VERSLAG VAN ONDERZOEK: HUISHOUDELIJKE ELEKTRISCHE INSTALLATIE

26.081

Appartement 1° Verdieping

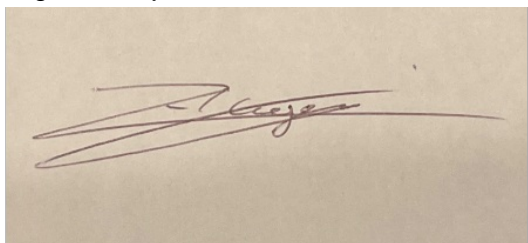
Het is niet uitgesloten dat bij een nacontrole bijkomende inbreuken worden vastgesteld bij voorleggen schema's..
